## PROJET DE PARC EOLIEN DE CANIHUEL (22)

Document en réponse aux remarques formulées par l'inspection des installations classées (AVL.2021.255 du 2 septembre 2021) et par la MRAE (n°MRAE 2021-008767 du 6 mai 2021)

**PIECE N°10**  
**MEMOIRE EN REPONSE**

**FEVRIER 2022**

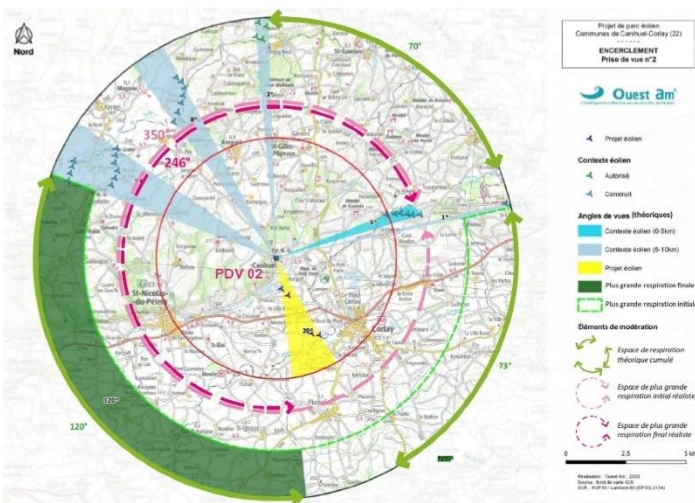
Les points de vue sont bien sélectionnés dans l'ensemble, généralement en situations de plus grande visibilité du parc. Néanmoins, **l'analyse de la perception du parc, notamment depuis les bourgs de Canihuel et de Saint-Nicolas-de-Pélem, fait défaut ; elle devrait être ajoutée afin d'améliorer la qualité de l'information fournie au public. De la même manière, il conviendrait de produire des vues depuis les hameaux de la Ville Blanche et du Brugo, situés à moins de 600 m des deux zones d'implantation.** Par ailleurs, quelques angles de vue pourraient être décalés de quelques mètres pour éviter des masques ponctuels (arbres ou bâtiments, photomontages n°16, n°27, n°48).

L'analyse permet de montrer qu'une grande majorité des perceptions du projet est atténuée par le relief et la densité du bocage. Ce sont les riverains des hameaux les plus proches (hameau de Kermenguy, hameau de Bois Château, hameau de Kergoff, hameau de la Ville Blanche, hameau du Brugo) qui perçoivent ces nouveaux éléments paysagers le plus directement. A l'issue de l'analyse, il apparaît que les incidences sur le paysage perçu seront notables pour ceux-ci du fait, selon les cas, de la proximité des éoliennes, des effets de surplomb ou d'encercllement. Contrairement à ce qui est affirmé dans le dossier, les mesures de réduction, prévues réglementairement pour certaines<sup>15</sup>, ne sauraient ramener ces incidences à un niveau « faible ». Il est nécessaire de mener une réflexion approfondie tendant à caractériser les effets de perception du parc depuis ces secteurs, et de réfléchir à des alternatives d'implantation permettant à ces nouveaux éléments du paysage nécessairement prégnants de mieux s'harmoniser avec les structures et éléments préexistants, y compris les parcs éoliens déjà en place.

**L'Ae recommande de renforcer la description des effets paysagers du projet par de nouvelles prises de vue et photomontages depuis les bourgs de Canihuel et de Saint-Nicolas-de-Pélem et les hameaux de la Ville Blanche et du Brugo, afin de contribuer à la bonne information du public, et d'approfondir fortement l'évaluation des effets visuels du parc au niveau des hameaux les plus proches, dans la perspective d'alternatives d'implantations.**

***L'Ae recommande de renforcer la description des effets paysagers du projet par de nouvelles prises de vue et photomontages depuis les bourgs de Canihuel et de Saint-Nicolas-de-Pélem et les hameaux de la Ville Blanche et du Brugo, afin de contribuer à la bonne information du public, et d'approfondir fortement l'évaluation des effets visuels du parc au niveau des hameaux les plus proches, dans la perspective d'alternatives d'implantations.***

RQ. Pour mémoire, la liste exhaustive des 18 photomontages complémentaire est présentée en réponse à l'avis de l'inspection des installations classées.
